- GEGENSTAND : Pendelruderhauptbeschlag L 4
- BETROFFEN : DG-100 ELAN ab W.-Nr. E 13
sowie alle DG-100 und DG-100 ELAN, bei denen dieser Beschlag bei Reparaturen ab 1979 ausgetauscht wurde.

TM 301/15

BETR.: TECHNISCHE MITTEILUNG TM 301/15

2. Prüfung vor jedem Start

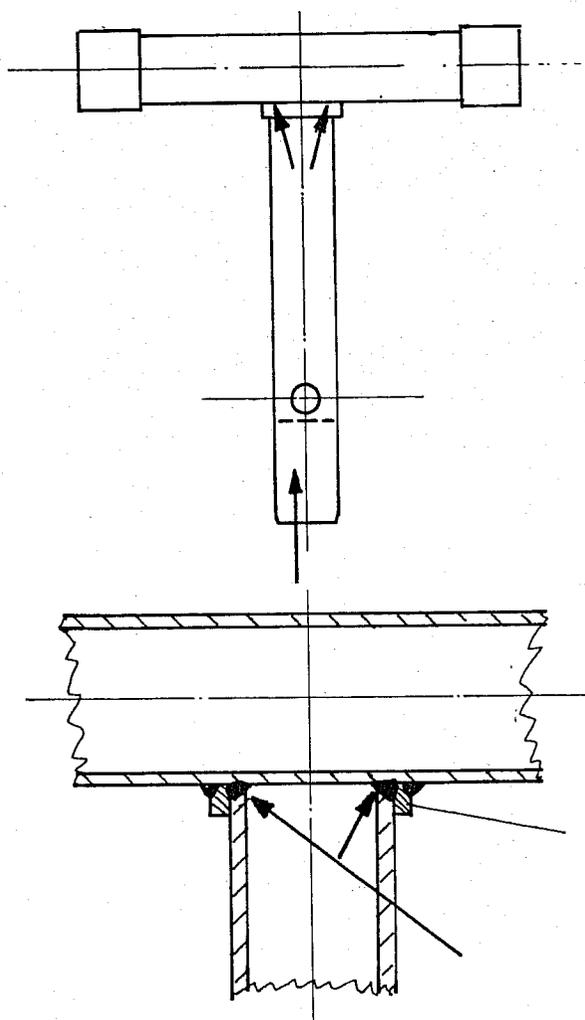
- 1 b) Hoch- und runterdrücken des Pendelhöhenleitwerkes an der Leitwerksspitze (Flugzeug aufgerüstet) mit ca. 15 daN. Dabei beobachten, ob der Beschlag sich bewegt, siehe Anlage 2..
Falls eine Schädigung festgestellt wird, darf nicht mehr gestartet werden.

± 15 daN

hier darf keine bleibende Verformung auftreten

3. Untersuchung der Schweißnaht

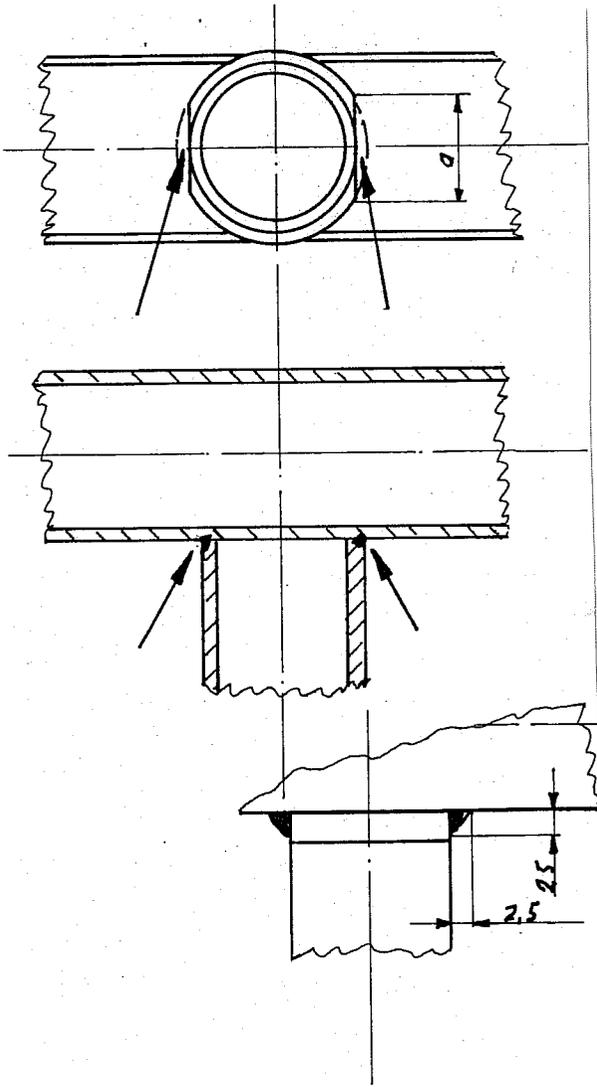
Untersuchung der Schweißnaht in den Ecken von der Innenseite des Rohres, mit einem Endoskop oder anderen geeigneten Verfahren.

falls ein PVC Stopfen eingeklebt ist, ist dieser zu entfernen und nach der Prüfung und Reparatur wieder mit einem Metallklebstoff einzukleben.

Die Schweißnaht muß im Rohr sichtbar sein.

2. Nacharbeit nach dem Nachschweißen des Beschlages.

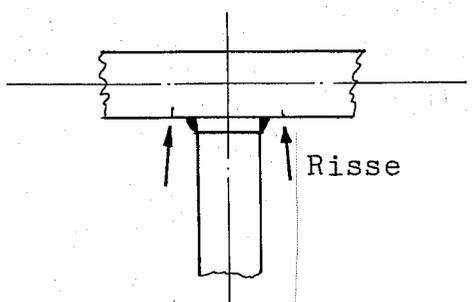
Beim Schweißen kann es passieren, daß die Schweißnaht bis in den Bereich verläuft, der in das Gegenstück in der Seitenflosse hineinragt, so daß ein Montieren des Höhenleitwerkes nicht mehr möglich ist.

In diesem Fall ist der Überstand vorsichtig wegzufeilen ohne vom Material des Rohres etwas wegzunehmen. Nach dem Feilen unbedingt kontrollieren, ob das Rohr angefeilt wurde oder nicht.

Falls dies passiert ist, ist der Beschlag L4 auszuwechseln.

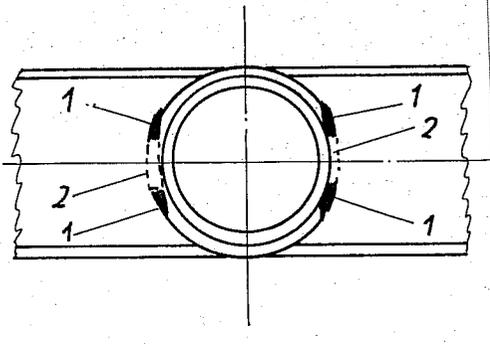
Und zwar kam es bei einem Flugzeug zu Spannungsrissen neben der neuen Schweißnaht durch zu schnelle Abkühlung. Um dies zu vermeiden, darf die Schweißnaht nicht abgekühlt werden, sondern muß beim Abkühlen sogar abgedeckt werden, um ein langsames Abkühlen zu erreichen.

Um die Kugellager in Teil L 4 nicht zu stark zu erhitzen, ist deshalb wie folgt zu verfahren:

Die Schweißnaht nicht auf einmal schweißen, sondern nur siehe Skizze erst Bereiche 1, dann langsam abkühlen lassen, dann Bereiche 2 schweißen, wieder langsam abkühlen lassen.

Zum Abkühlen die Schweißstelle z.B. mit einer Asbestdecke abdecken, so daß die Abkühlung nicht zu schnell geschieht.
